## Ergänzungsbericht zum Bericht 04-P-001277-T.TZF95-UN-1560 „Berechnung der Windkennkurven VT612-Endwagens nach dem Stufe-2-Verfahren“

Dokument: 04-P-001277-T.TZF95-UN-1561

Datum: 02.06.2005

**Abbildung 5.1: zeitlicher Verlauf des Windszenarios**

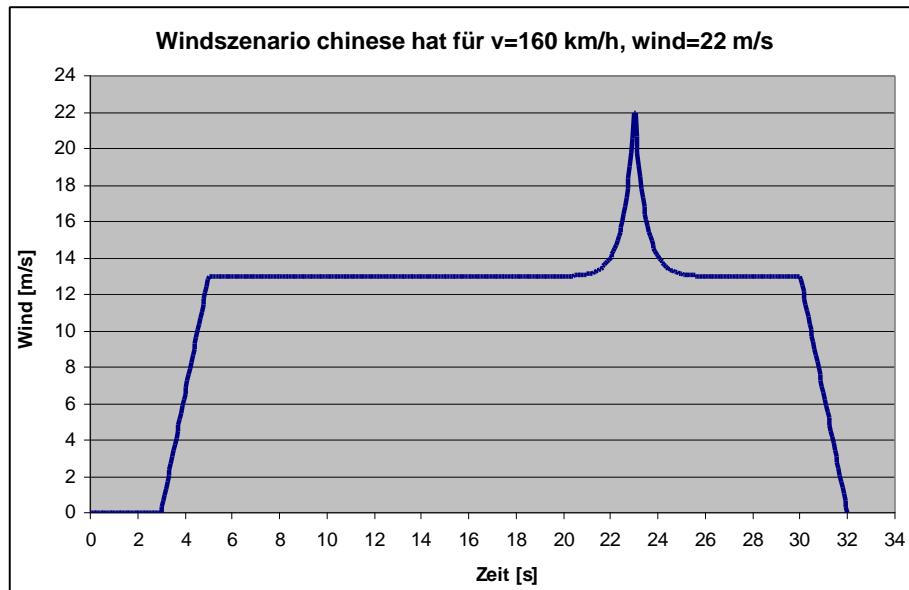
*Gutachter: Beschreibung des Windszenarios ist missverständlich S.11*

Zunächst liegt bis zum Zeitpunkt 3 sec kein Wind an. Bis zum Zeitpunkt 5 sec erfolgt ein linearer Anstieg des Windes auf den Grundwind  $U_{mean}$ . Bis zum Einsetzen des Anstiegs durch den *chinese hat* muss sich das Fahrzeug im eingeschwungenen Zustand befinden. Das Windmaximum liegt bei 23 sec. Nach dem Windmaximum fällt der Wind in Form des *chinese hat* bis zum Grundwind ab. Bei  $t_3=32$  sec ist das Windszenario beendet. Die für die Windkennkurve wesentliche Radentlastung wird durch den *chinese hat* erreicht, so dass eine Auswertung der Simulationsdaten in dem Intervall 18 sec – 30 sec ausreichend ist. ...

**Abbildung 6.1: WKK VT612 Gerade, Wagenkasten gerade**

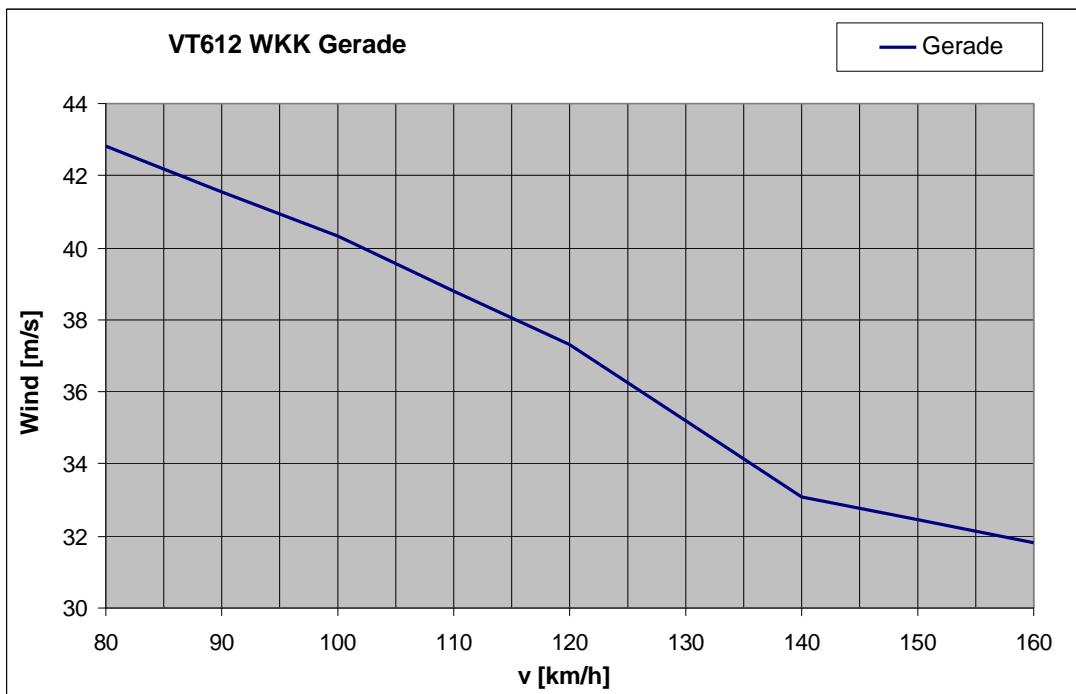
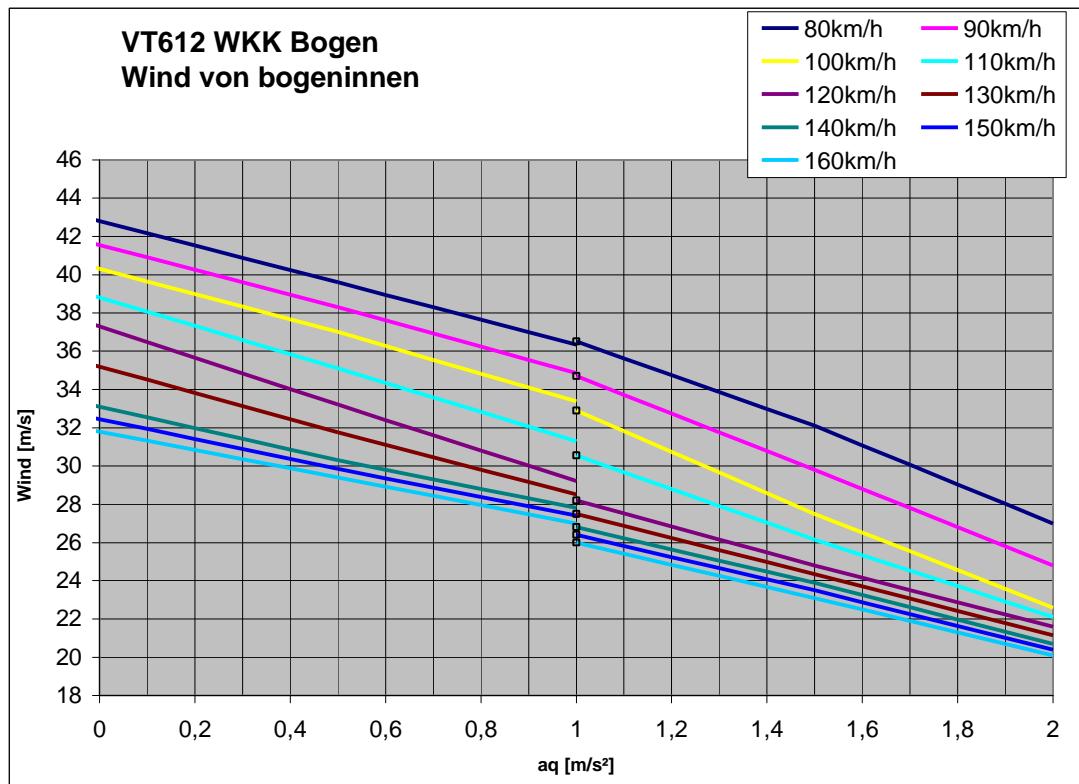
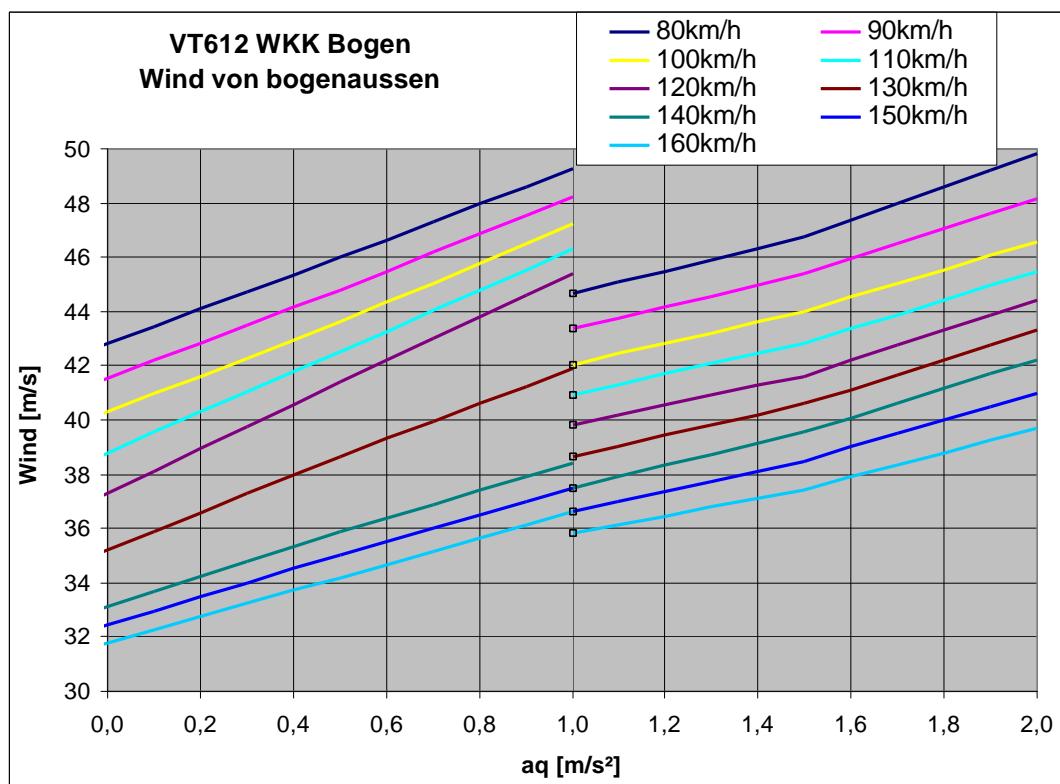
*Gutachter: Beschriftung in WKK Gerade ist falsch sowie Darstellung standardisiert*

Für  $a_q$  sind folgende Gültigkeitsbereiche der Windkennkurven massgeblich:

$0 \text{ m/s}^2 < a_q \leq 1,0 \text{ m/s}^2$  : WKK mit Aerodynamik WK gerade

$1,0 \text{ m/s}^2 < a_q \leq 2,0 \text{ m/s}^2$  : WKK mit Aerodynamik Wk  $8^\circ$  geneigt

**Abbildung 1: Gegenüberstellung gefiltertes und 2Hz gefiltertes Signal Q21 aus Anlage B.16**

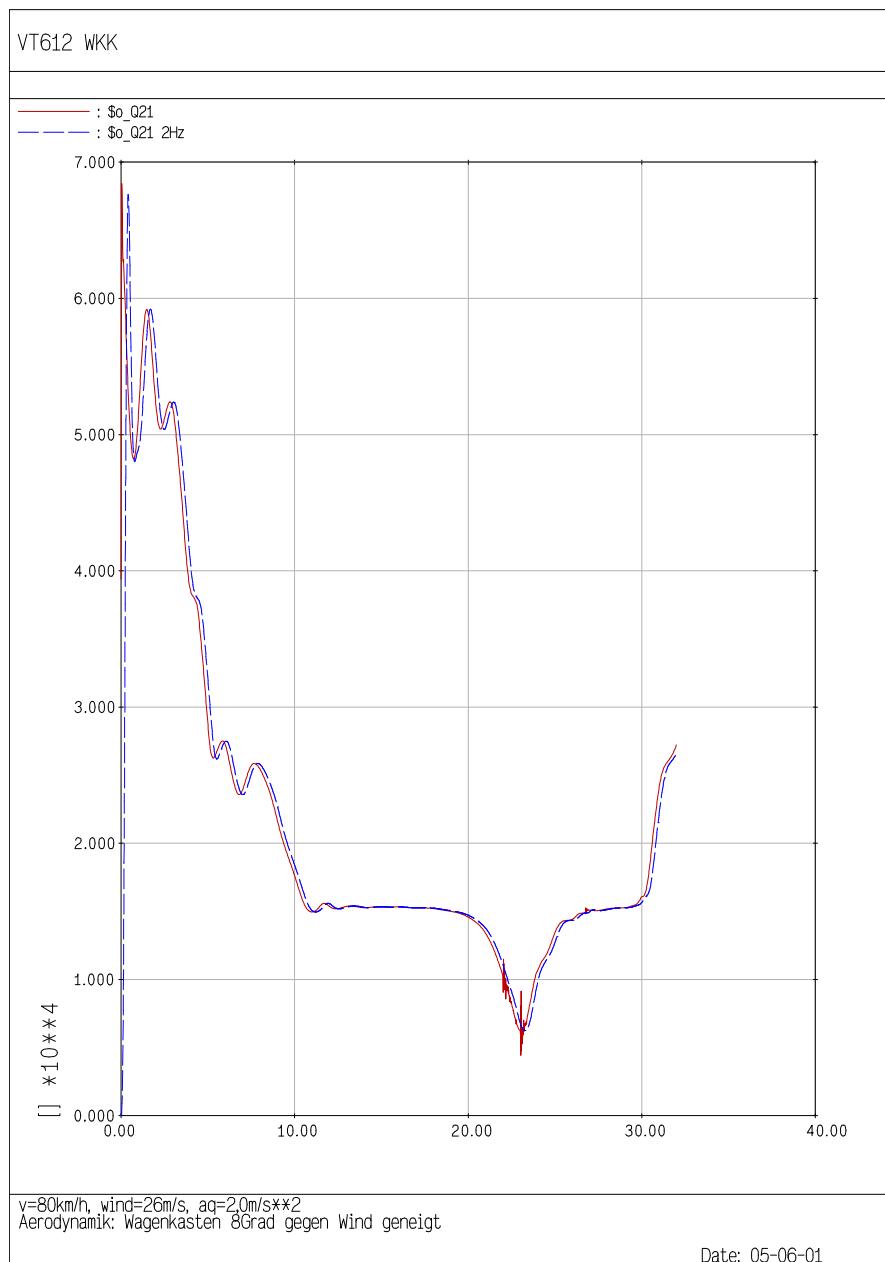
*Gutachter: Die Zeitplots der Q-Kräfte enthalten keine 2 Hz Filterung*

Diese Feststellung ist korrekt. Die in Anlage B dargestellten Zeitplots der Q-Kräfte sind ungefiltert. Für die Auswertung der Radentlastung wurde das  $\Delta Q/Q$  Signal entsprechend der Vorschrift gefiltert. In folgendem Diagramm ist für Anlage B.16 Q21 das ungefilterte und das mit 2 Hz gefilterte Signal gegenübergestellt.
